Mions, le 20 septembre 2021

À Commission nationale du débat public
Valérie DEJOUR
David CHEVALLIER
Jacques FINETTI
Garants de la concertation projet A46 sud

Objet : Concertation mise à 2x3 voies de l'A46 et aménagement du nœud de Manissieux.

Un croquis en annexe illustre ce propos

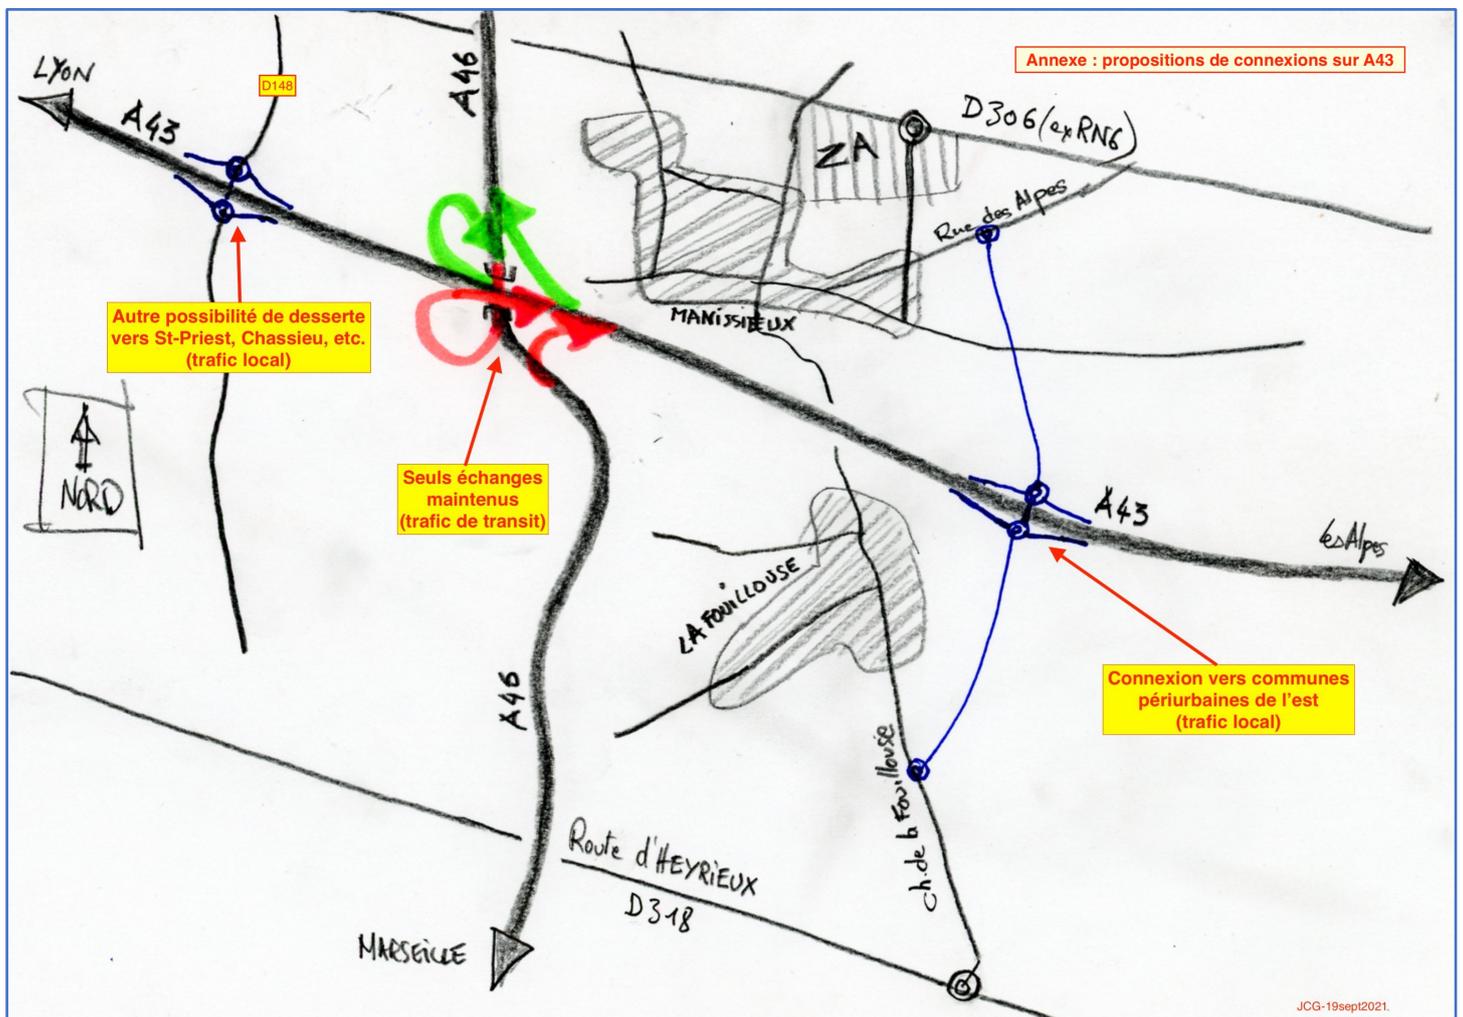
– Pour que le dispositif fonctionne – à savoir *séparation radicale des fonctions de transit et de circulation locale* – cet échangeur ne doit plus assurer que les échanges entre l'autoroute A46 dans sa fonction nord-sud avec l'autoroute A43 en direction des Alpes. Et surtout ne plus permettre aux usagers qui roulent sur l'A46, que ce soit vers le nord ou vers le sud, de rentrer dans Lyon via la portion de l'A43 qui va de l'A46 à l'entrée de Lyon dite « Mermoz ». Dit autrement, cet échangeur ne doit plus servir qu'au trafic de transit pour permettre de se diriger vers les Alpes par l'A43 à partir de l'A46 ou aux usagers de l'A43 venant de l'est de prendre la direction de Paris ou de Marseille par l'A46. Bien entendu les usagers venant de l'Isère pourront continuer de rentrer dans Lyon via la fin de l'A43.

– Mais ces liaisons vers la route d'Heyrieux ou la RD 306 pourrait alors très bien se réaliser à l'est de La Fouillouse où une entrée/sortie pourrait très facilement être installée sur l'A43 à cause de la disponibilité foncière. Et nous sommes ici dans un secteur quasi libre d'habitants.

– Des portions de routes rurales pourraient être réaménagées et connectées pour assurer les liaisons avec la route d'Heyrieux et la RD306 : je veux parler du chemin de La Fouillouse au sud et de la rue des Alpes de Manissieux au nord.

– D'autres solutions sont envisageables, plus en amont quand on sort de Lyon (Cf. croquis en annexe).
